提出年月日	令和2年9月18日	R15
日本原燃株式会社

M O X 燃 料 加 工 施 設 に お け る
新 規 制 基 準 に 対 す る 適 合 性

安全審査 整理資料

廃棄施設の容量等の変更

第3. 2-4 図 放射性液体廃棄物の処理系統図

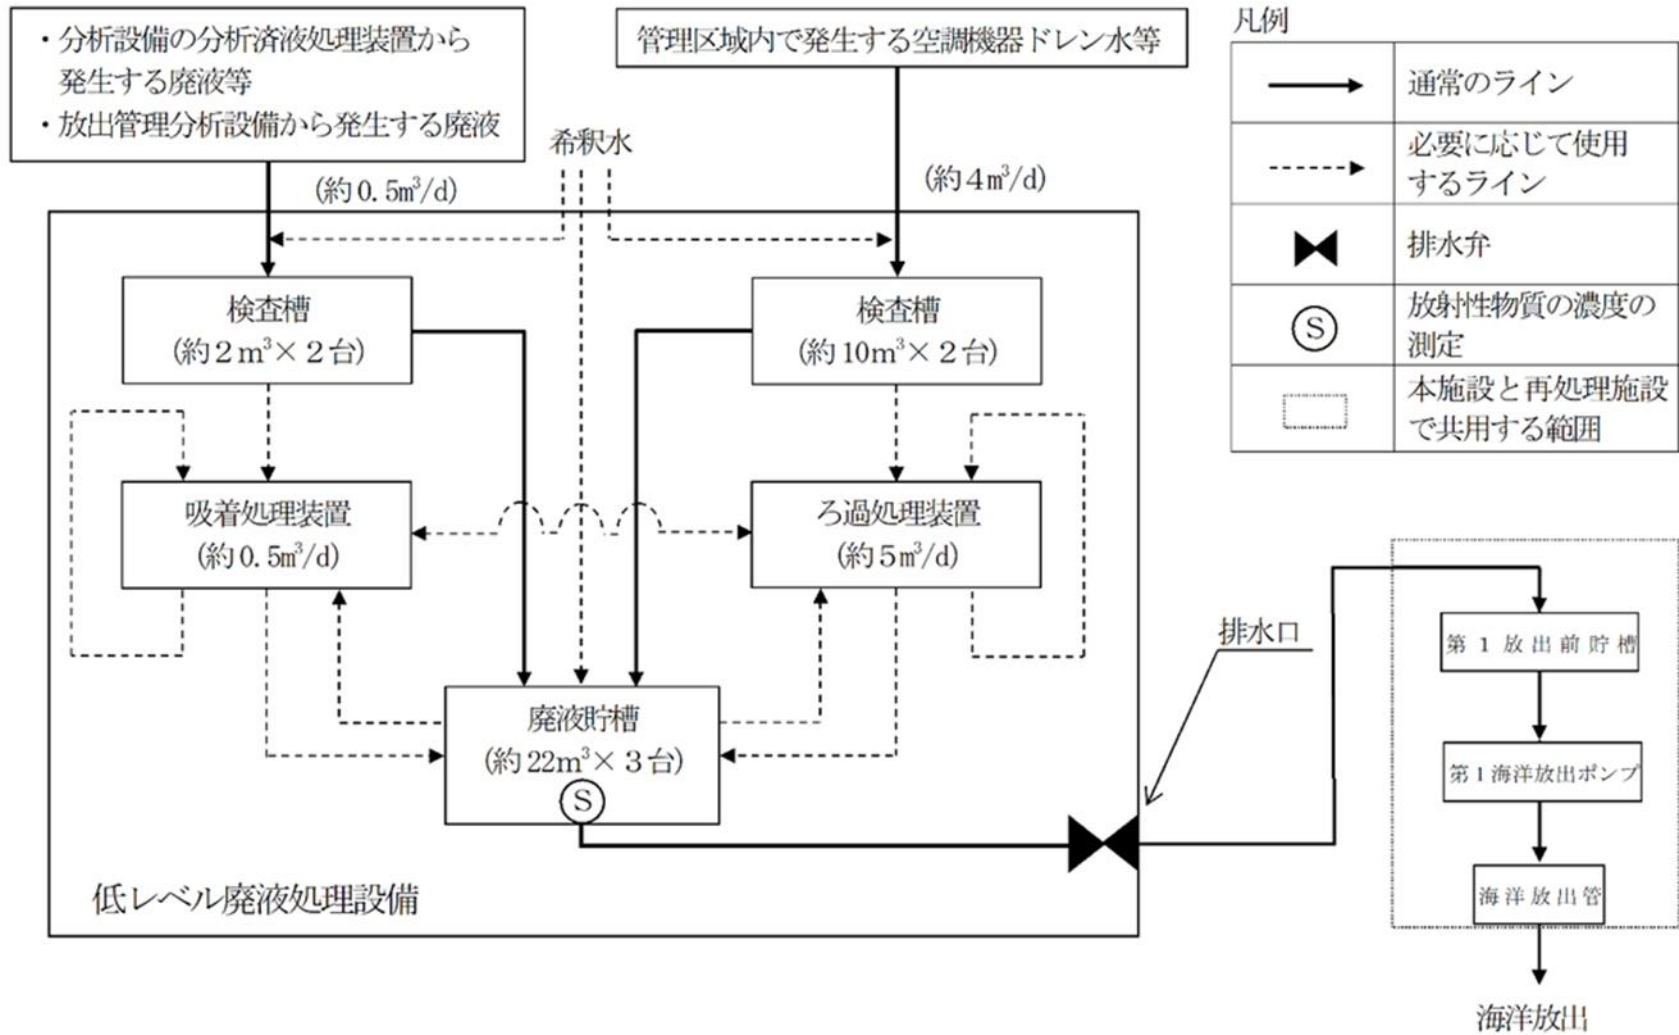
上記を踏まえ、放射性廃棄物の処理能力を向上させるため、既許可申請書の本文に記載されている検査槽の貯槽容量を約 $5\text{ m}^3 \times 2$ 基及び約 $1.5\text{ m}^3 \times 2$ 基から約 $10\text{ m}^3 \times 2$ 基及び約 $2\text{ m}^3 \times 2$ 基に、廃液貯槽の貯槽容量を約 $15\text{ m}^3 \times 3$ 基から約 $22\text{ m}^3 \times 3$ 基に増強することに加え、吸着処理装置の処理能力を約 $0.2\text{ m}^3/\text{d}$ から約 $0.5\text{ m}^3/\text{d}$ に変更する。

設置場所	主要な設備及び構成機器	処理能力又は貯槽容量
液体廃棄物処理第1室，液体廃棄物処理第2室，液体廃棄物処理第3室	低レベル廃液処理設備	—
	検査槽	約10m ³ ×2台 約2 m ³ ×2台
	ろ過処理装置	約5 m ³ /d
	吸着処理装置	約0.5m ³ /d
	廃液貯槽	約22m ³ ×3台
